VRT Praha - Brno – Ostrava/Břeclav

Průchod městem Modřice

Modřice, 6. 8. 2024

Odpoď' na pŕipomínky k Oznámení

CHARAKTERISTICKÝ PŘÍČNÝ ŘEZ km 136,300 (VRT 6,180)
M 1:100

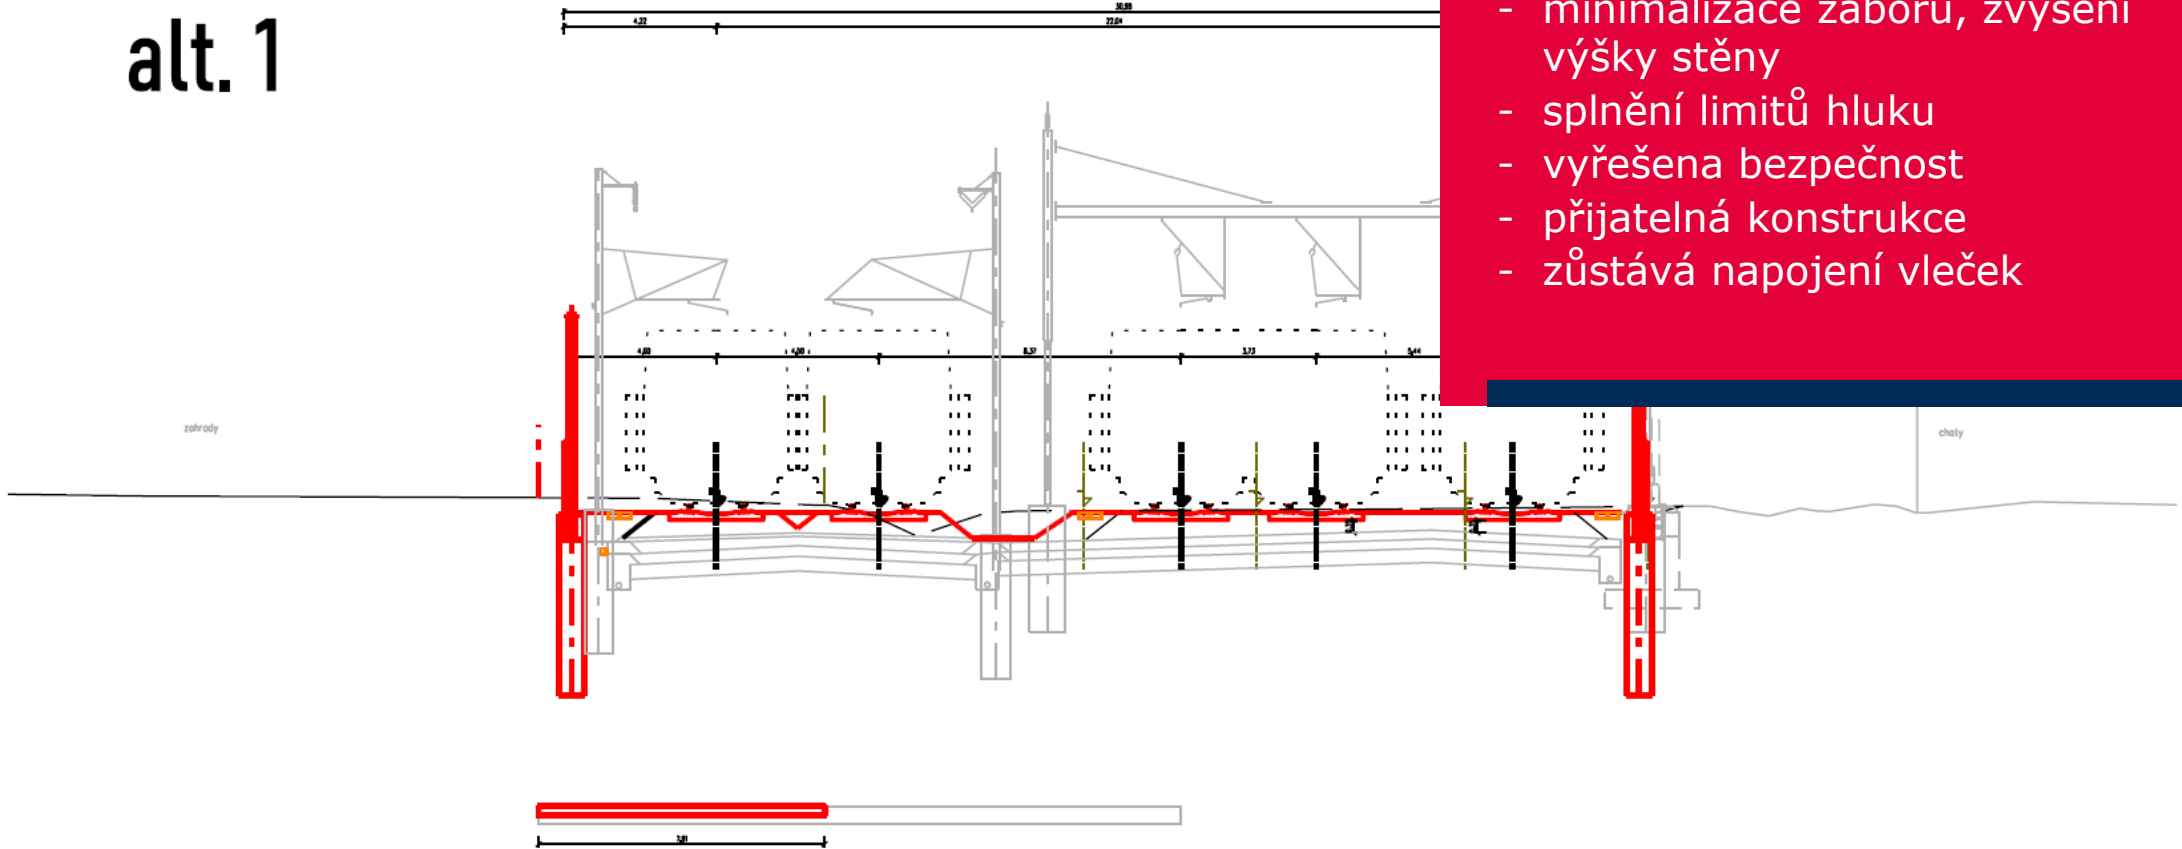
- již optimalizováno
- minimalizace záboru, zvýšení výšky stěny
- splnění limitů hluku
- vyřešena bezpečnost
- přijatelná konstrukce
- zůstává napojení vleček

CHARAKTERISTICKÝ PŘÍČNÝ ŘEZ km 136,300 (VRT 6,180)
PHS mezi kolejemi, M 1:100

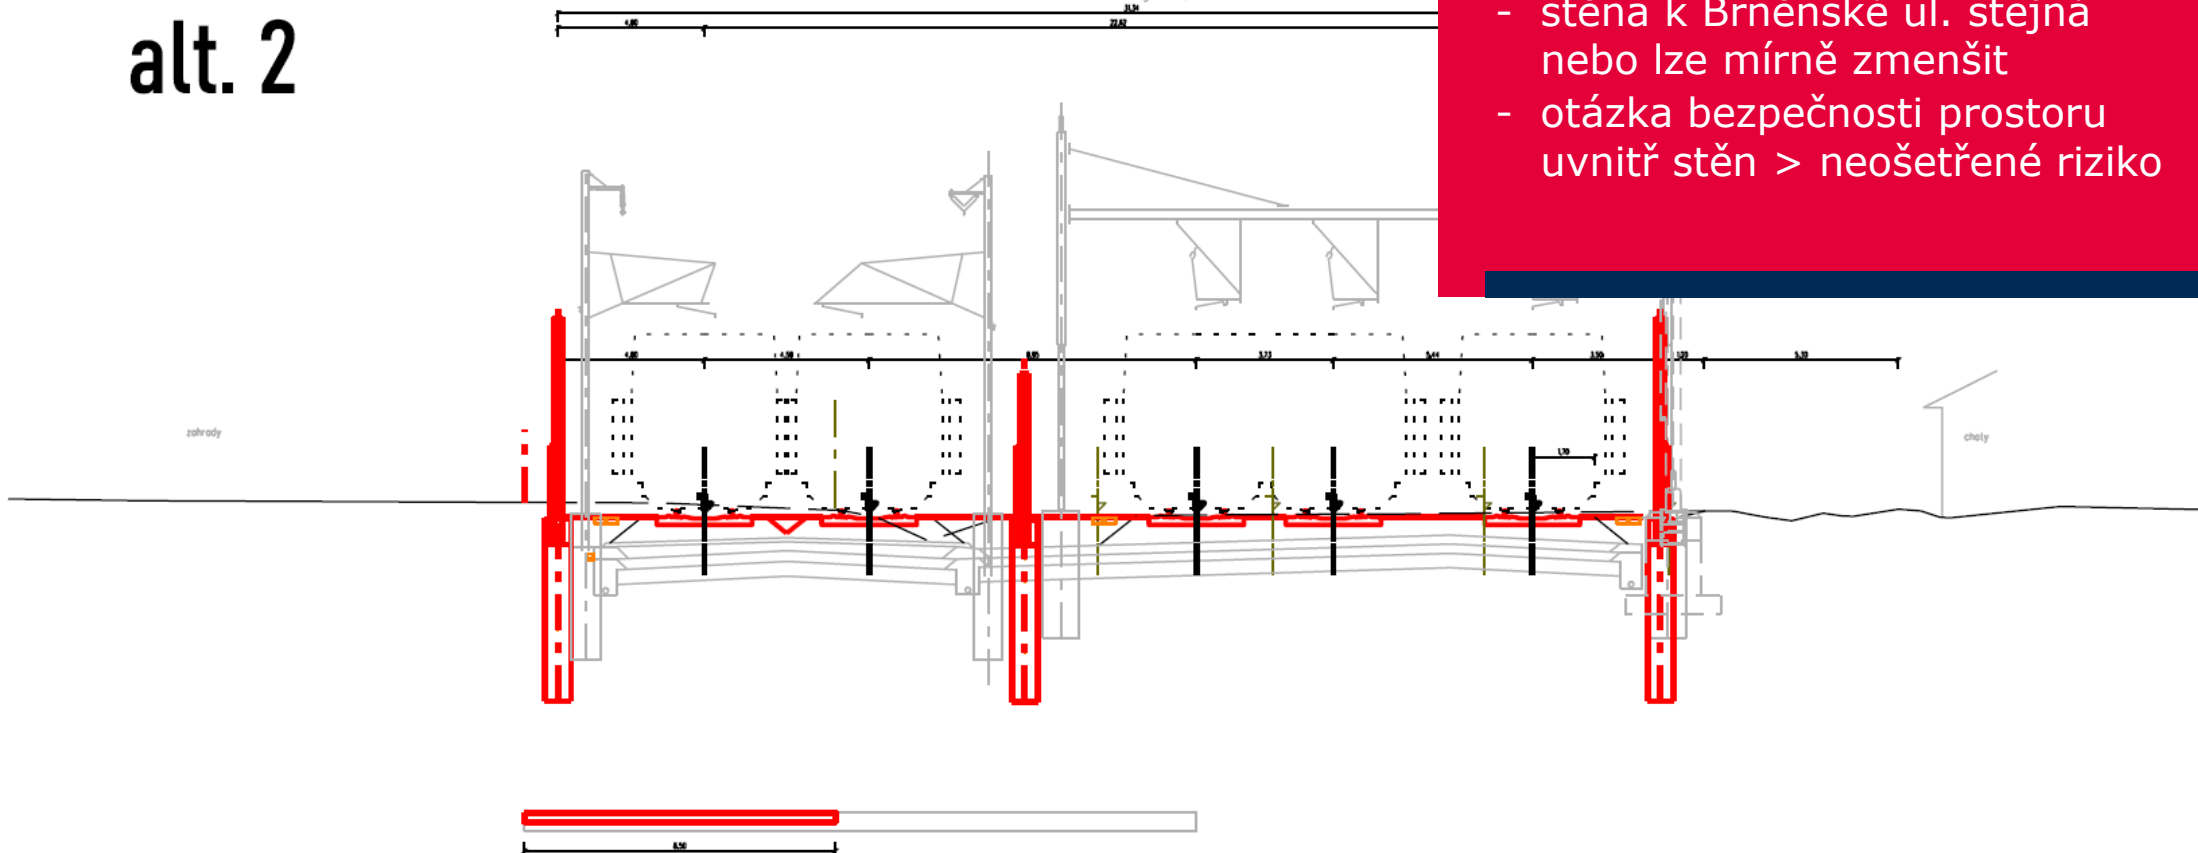
- mírné rozšíření záboru
- stěna k Brněnské ul. stejná nebo lze mírně zmenšit
- otázka bezpečnosti prostoru uvnitř stěn > neošetřené riziko

CHARAKTERISTICKÝ PŘÍČNÝ ŘEZ km 136,300 (VRT 6,180)
Zahloubení kolejí VRT, M 1:100

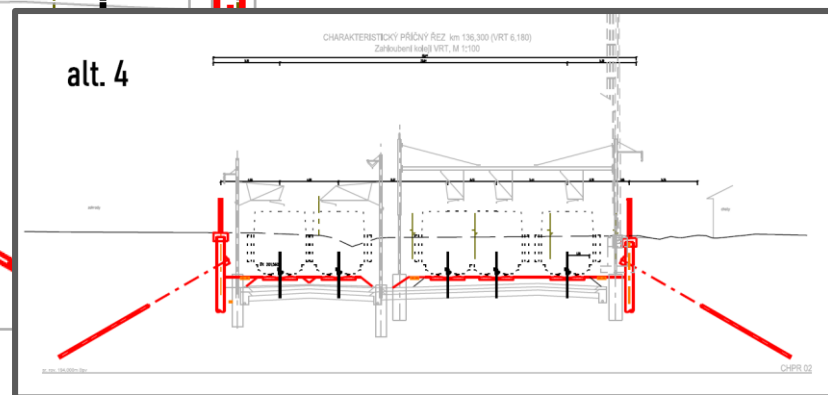
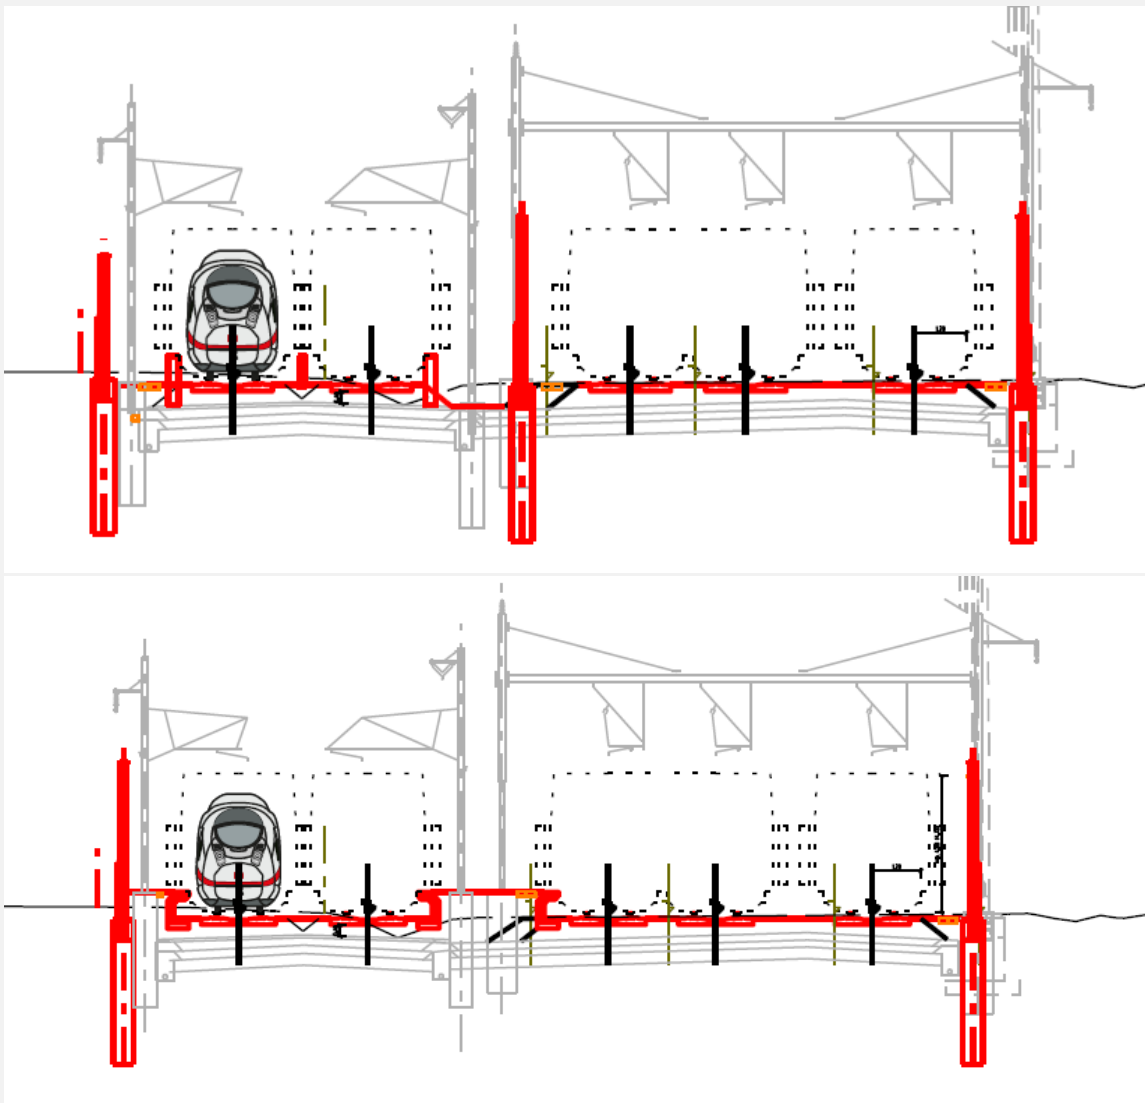
- zábor rozšířený o min. 2 metry
- podzemní kotvy > omezení činnosti o 10 – 15 dále
- otázka bezpečnosti prostoru
- značné navýšení nákladů (> 0.5 mld.)
- odpojení vleček
- téměř nereálná výstavba alt. 4

CHARAKTERISTICKÝ PŘÍČNÝ ŘEZ km 136,300 (VRT 6,180)
M 1:100

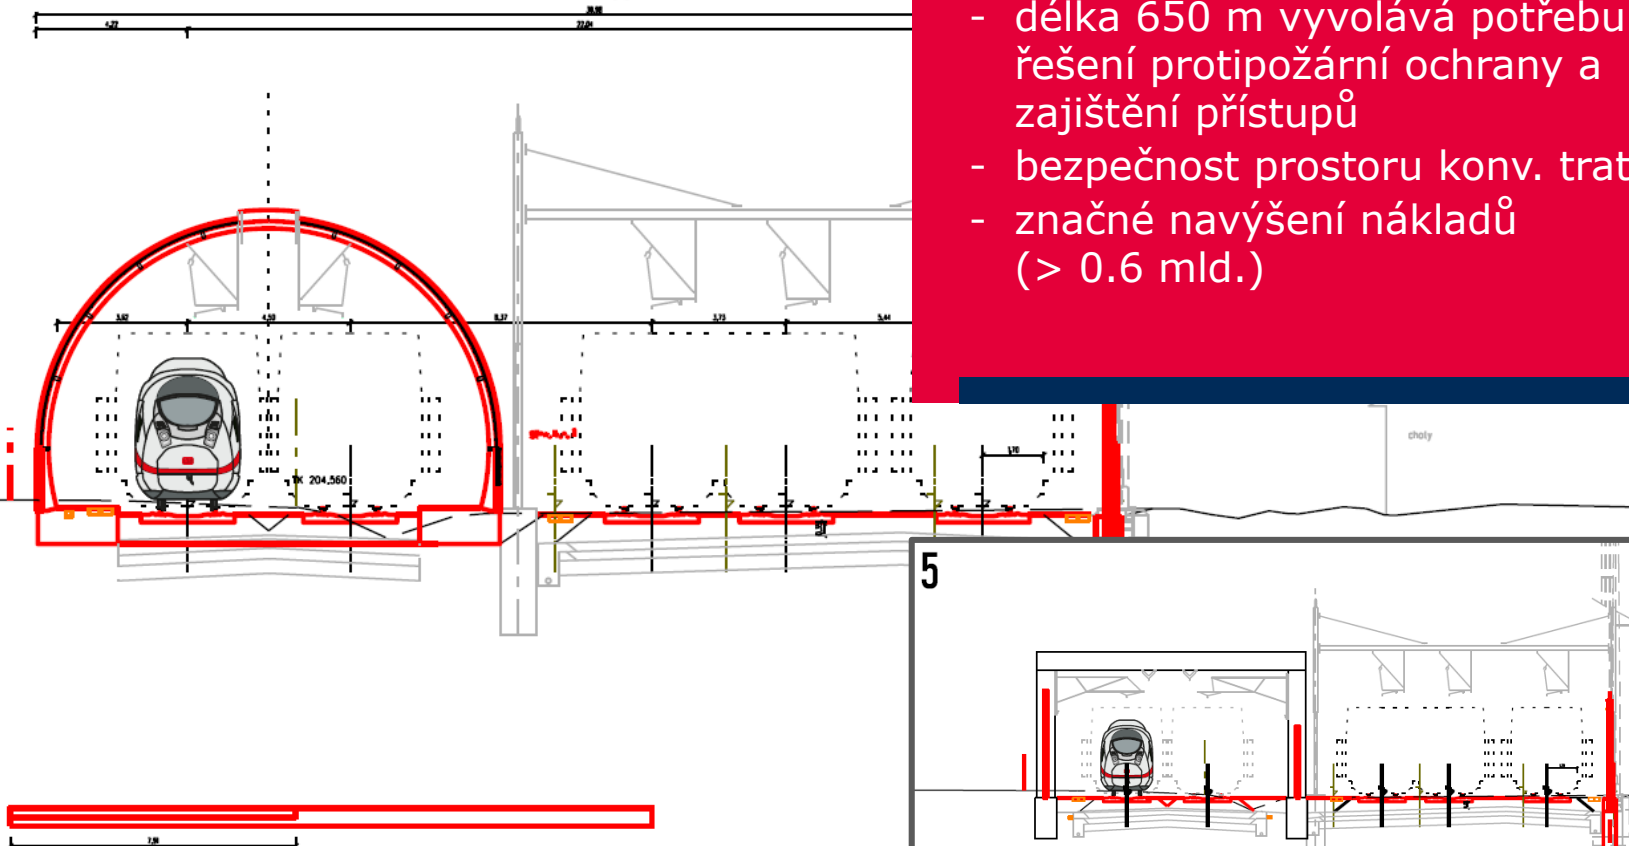
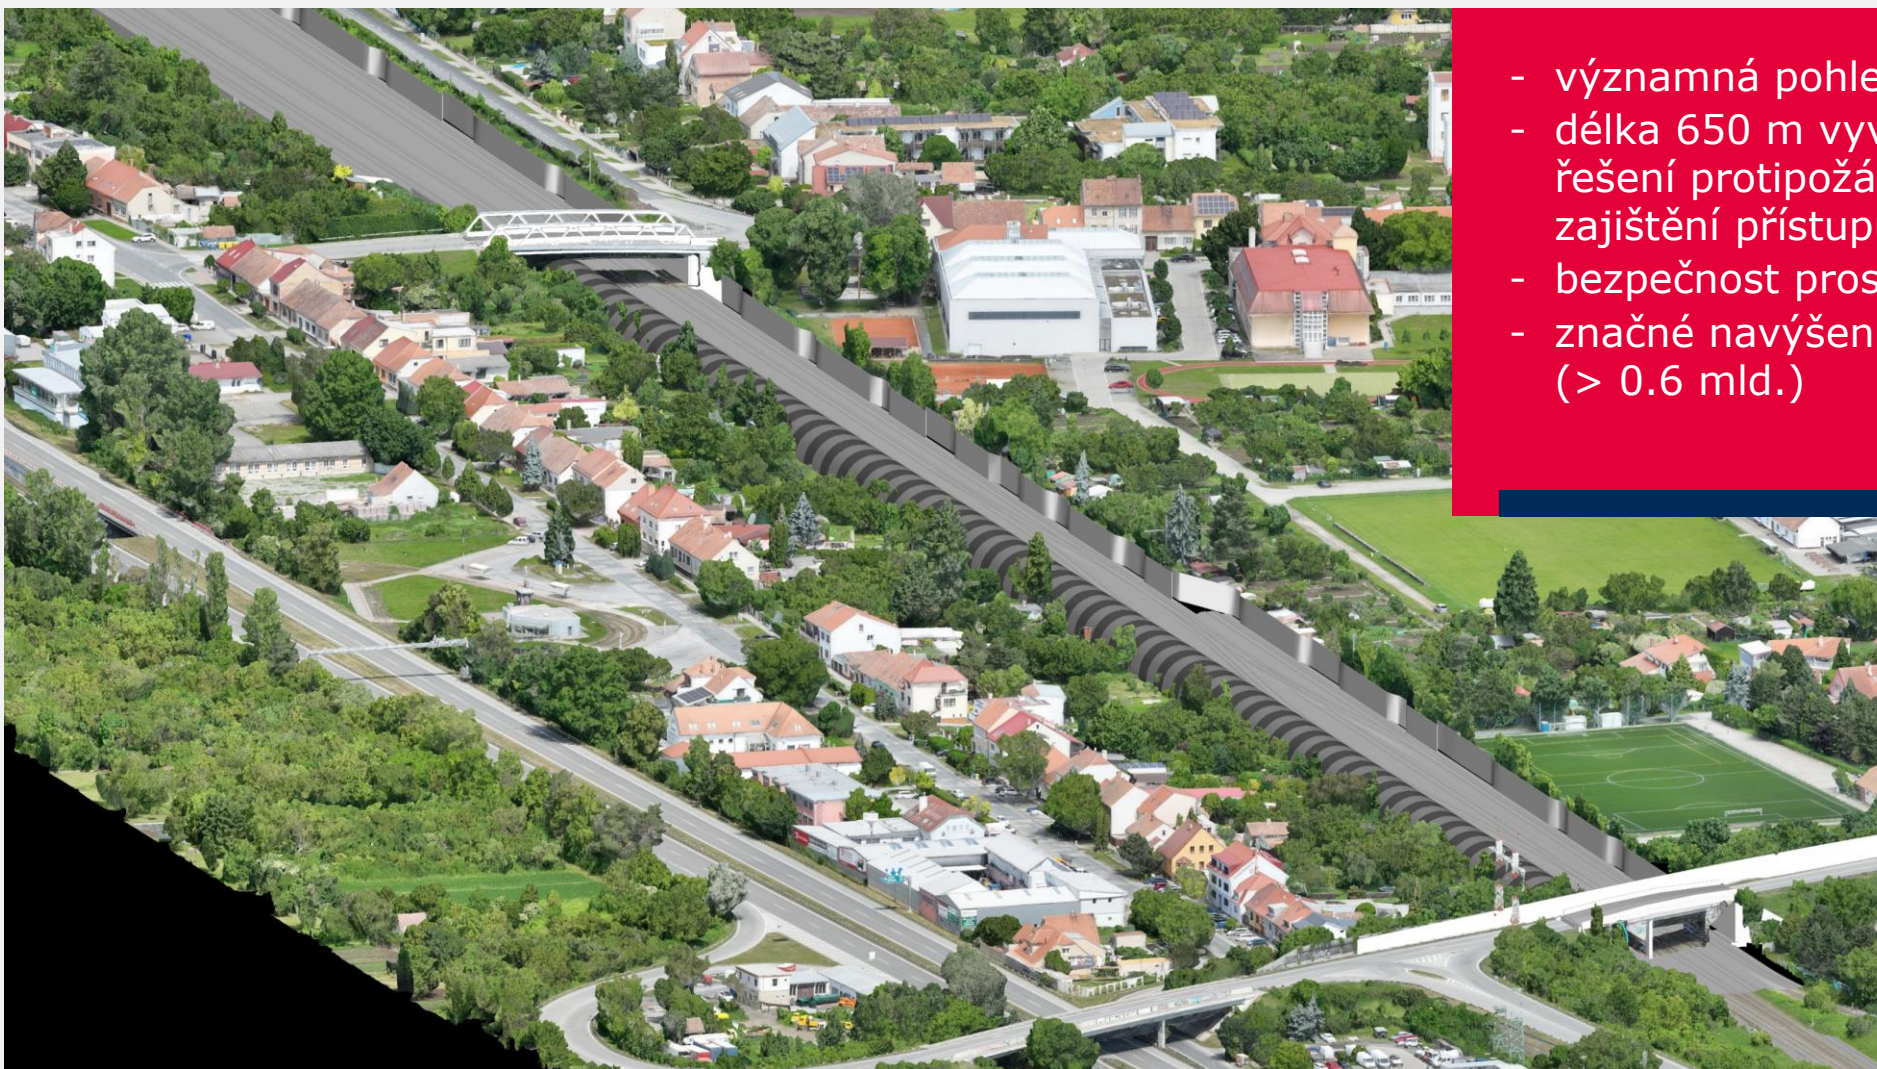
- významná pohledová bariéra
- délka 650 m vyvolává potřebu řešení protipožární ochrany a zajištění přístupů
- bezpečnost prostoru konv. tratě
- značné navýšení nákladů (> 0.6 mld.)

Hluková studie a strukturální hluk

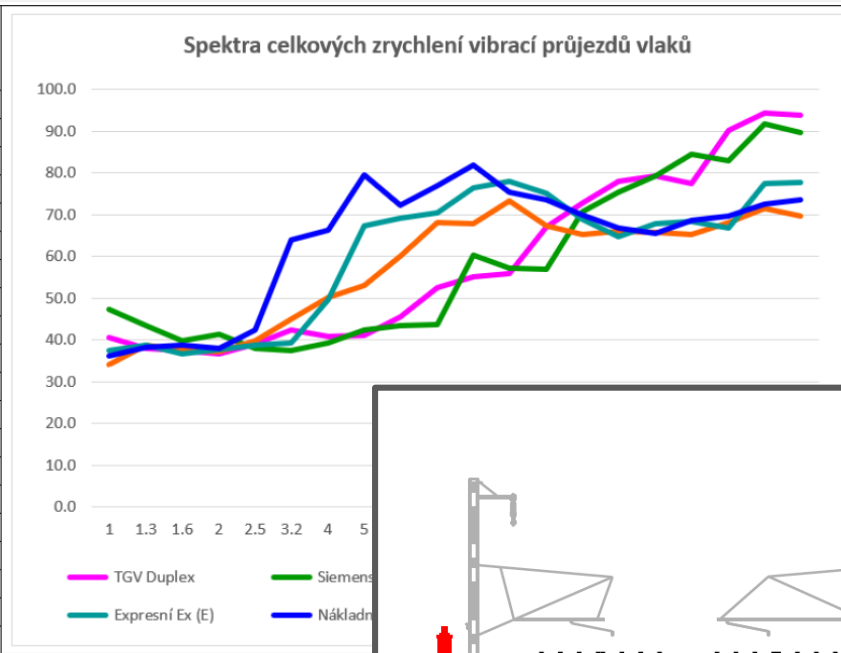
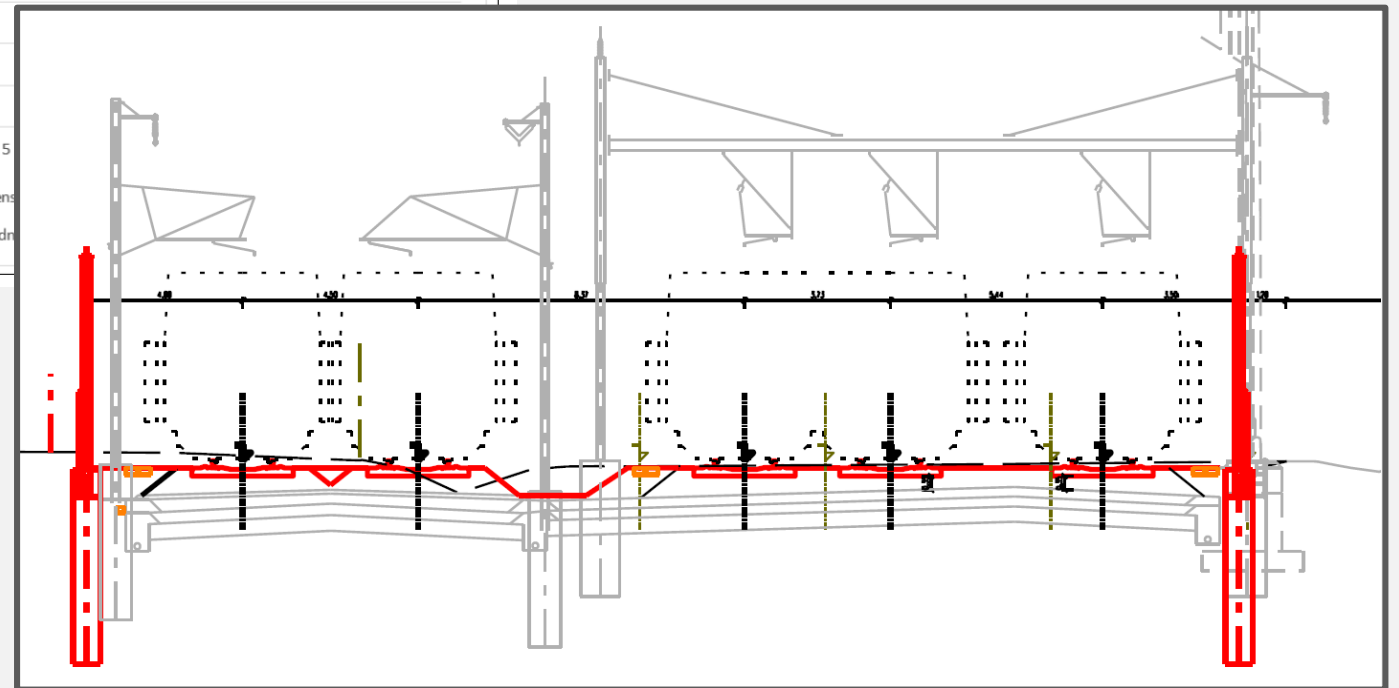
- splnění limitů hluků v každé variantě
- prověření strukturálního hluku americkou metodikou

- podložky pod kolejnici, pod pražec a pod štěrk
- pohyblivé hroty srdcovek (u výhybek)
